PROGRAMMA ELETRIFICAZIONE NAVI

Programm zur Emissionsverminderung in der Schweiz

Dokumentversion: 1
Datum: 7.5.2021
Validierungsstelle Planair SA, Crêt 108a, 2314 La Sagne
Validierungszeitraum 3.2.2021 bis 7.5.2021

Validierungsbericht

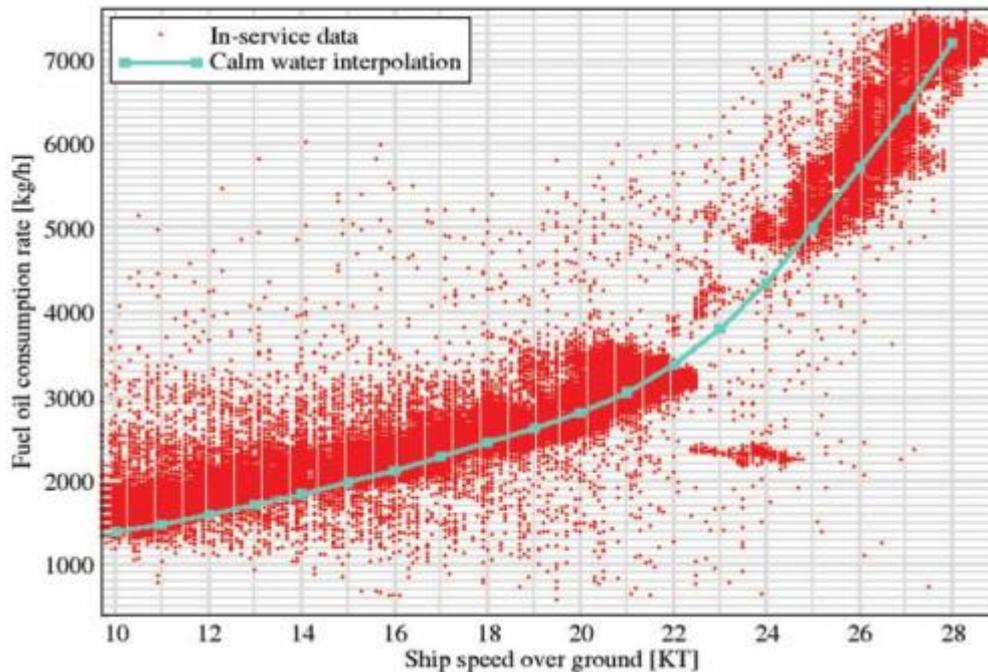
CAR 19			
3.3.4	<i>Die Annahmen und Formeln zur Berechnung der erwarteten Emissionsverminderungen sind nachvollziehbar und zweckmässig.</i>		
Frage (15.3.2021)			
<ol style="list-style-type: none"> 1. Zur Berechnung des spezifischen Dieseler Verbrauchs (L/km) wird im Programmantrag der Mittelwert über zwei Jahr gebildet. Dabei führt ein Jahr mit wenigen km aber dafür einem höheren Verbrauch pro km zu einer Überschätzung des spezifischen Verbrauchs und somit zu einer Überschätzung der möglichen CO₂-Einsparungen. Die Formel in Anhang A3.1 (Zelle D22) ist so anzupassen, dass die Summe des Dieseler Verbrauchs der letzten Jahre durch die Summe der gefahrenen km dividiert wird (gilt für Excel und die im Gesuch aufgeführten Formeln). 2. Der Emissionsfaktor für den Schweizer Strommix ist im Excel und im Antrag anzupassen (29.8 g CO₂eq/kWh gemäss «Projekte und Programme zur Emissionsverminderung im Inland, 7. Ausgabe 2021»). Die Referenz ist im Gesuch entsprechend anzupassen. 3. Die gefahrenen km und der spezifische Verbrauch variieren gemäss Anhang A3.2 je nach Schiff von einem Jahr zum anderen sehr stark (bis zu 300%). Wie wird diese Variabilität erklärt und wie wird sichergestellt, dass dadurch der Verbrauch und entsprechend die Emissionsreduktionen nicht überschätzt werden? 4. Können Sie etwas näher ausführen, von welchen Faktoren der spezifische Dieseler Verbrauch abhängt (Grösse des Schiffes, Alter der Motoren, Auslastung, Streckenabschnitt...)? Sie gehen bei Neuanschaffungen davon aus, dass der gleiche spezifische Verbrauch wie bei einem alten Schiff mit den gleichen Dimensionen resultiert. Können Sie diese Annahmen begründen? 5. Bitte führen Sie im Dokument A3.2 die Schiffdimensionen auf 6. Annahme Wirkungsgrad Dieselmotor: Grosse 2-Takt Schiffdieselmotoren haben Wirkungsgrade von bis zu 50%. Die Angenommenen 30% scheinen uns eher tief und die ██████████ Referenz nicht geeignet. Bitte begründen Sie die Annahme der 30% oder passen Sie diese entsprechend den effektiven Verhältnissen an. 7. Bitte Referenz PC(D) im Kapitel 3.4 anpassen (Werte BAFU 2021) 8. Gemäss dem beigefügten Anhang A3.3 liegt der Wirkungsgrad des Elektromotors je nach Drehzahl und Last zwischen 70% und 93%. Die Annahme, dass der Motor immer bei einem Wirkungsgrad von 93% betrieben wird scheint uns optimistisch und nicht genügend begründet. Zudem fallen bei der Batteriespeicherung Verluste an. 9. Bitte präzisieren Sie, ob der für die Berechnung verwendete Dieseler Verbrauch den Verbrauch für Heizung beinhaltet oder nicht. 10. In Kapitel 3.6, Seite 16, Punkt 2: bitte ersetzen Sie « Colcolo riduzione delle emissioni del piano» durch «Calcolo emissione del piano» 11. Anhang A3.2: <ul style="list-style-type: none"> ○ Was ist mit Litri Terzi gemeint ○ Worauf beziehen sich die «Litri in Italia»?

Antwort Gesuchsteller (19.4.2021)

1. Der spezifische Dieserverbrauch wird nun über drei Vorjahre berechnet. Wir haben die Formel wie folgt angepasst (im Projektbeschrieb Kap. 3.4 und 5.2, sowie in den Berechnungen): Für die Ermittlung des spez. Verbrauchs vor Umsetzung verwenden wir einen gewichteten Mittelwert, den wir auf die gefahrenen Kilometer normieren (Beispiel: wurde im Jahr 2018 nur 10% der über die drei Jahre gefahrenen Strecke zurückgelegt, wird der spezifische Verbrauch des Jahres 2018 nur mit 10% gewichtet).
2. Der Emissionsfaktor für den Schweizer Strommix wurde gemäss Vollzugsmitteilung angepasst und entspricht nun 29.8 g CO₂eq/kWh. Wir haben die Referenz aufdatiert.
3. Die Fragen 3 und 4 werden gemeinsam beantwortet.

Somma dei km percorsi pro Barca
(10.08.2020 fino al 10.08.2020)

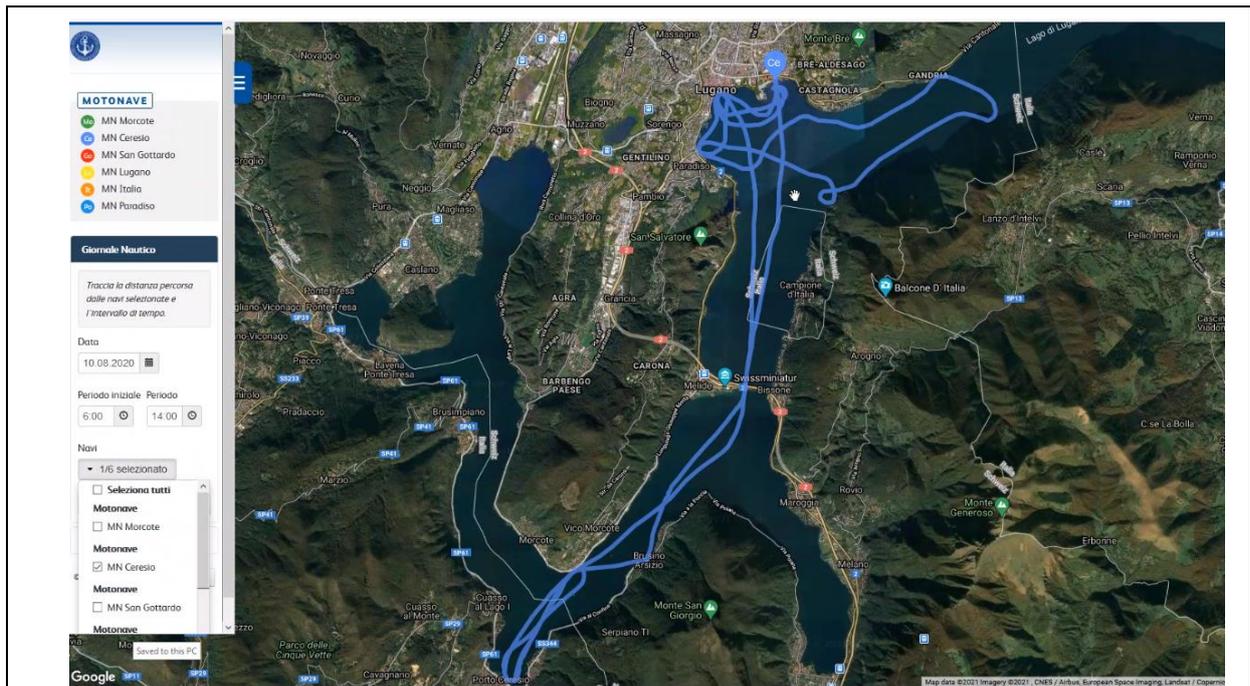
CAR 29	
3.5.15 & 16	<i>Der Messablauf, die vorgesehene Kalibrierung oder Eichung, das Messintervall, die Genauigkeit der Messmethode und die für die Messungen und Messgeräte verantwortliche Person sind für alle dynamischen Parameter aufgeführt</i>
Frage (15.3.2021) 1. Parameter CE: Bitte präzisieren Sie die Zählerposition (auf dem Schiff oder bei der Ladestation). 2. CH2: gemäss Rückmeldung der Kompensationsstelle müssen Vorhaben mit Wasserstoff entweder aus dem Programm genommen werden und zu einem späteren Zeitpunkt neu validiert werden, oder es muss schon jetzt abschliessend dokumentiert werden, wie das Monitoring erfolgen wird.

Antwort Gesuchsteller (19.4.2021)

4. Dies wird nicht unterschieden. Der Gesamtdieselverbrauch im Referenzfall (inkl. Heizung), sowie auch der Gesamtelektrizitätsverbrauch im Projektfall (auch hier inkl. Heizung) wird erhoben. So wird es übrigens unseres Wissens auch für Programme mit Lastwagen und Bussen gemacht – die Beheizung der Fahrgastkabine im Ganzjahresbetrieb ist Teil der Betrachtung.
